WIZiF.271.49.2022

Dotyczy postępowania pn.: „Budowa przedszkola w Borzęcinie Dużym”

Gmina Stare Babice, działając w trybie art. 284 ust. 6 ustawy z dnia 11 września 2019 r. Prawo zamówień publicznych (Dz. U. z 2022 r. poz. 1710 z późn.zm.) informuje, że w dniach od 25.11.2022 r. do 02.12.2022 r. wpłynęły pytania od Wykonawców, poniżej przekazuję ich treść jak i odpowiedzi na nie.

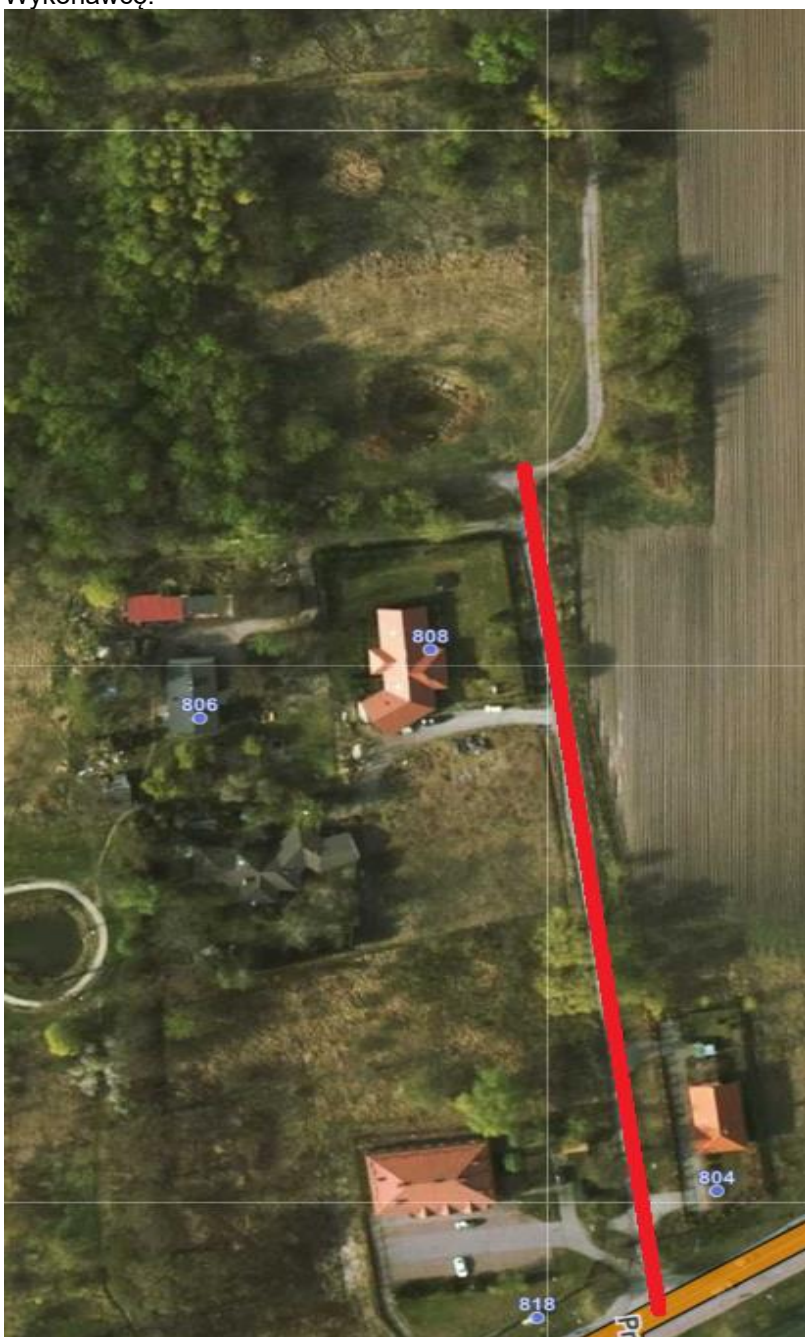
1. Prosimy o potwierdzenie, że zgodnie z zapisami zawartymi w projektowanych postanowieniach umowy (str. 3) w ramach zamówienia należy dostarczyć wyłącznie wyposażenie technologiczne kuchni wraz z niezbędną stałą zabudową w tym pomieszczeniu.

5. Prosimy o informację czy w ramach niniejszego postępowania należy wyposażyć obiekt w szafki szatniowe dla dzieci.

Ponadto obiekt należy wyposażyć w szafki szatniowe dla minimum 25 dzieci w jednej grupie, dla każdej z grup inny kolor (przykładowy wzór poniżej).
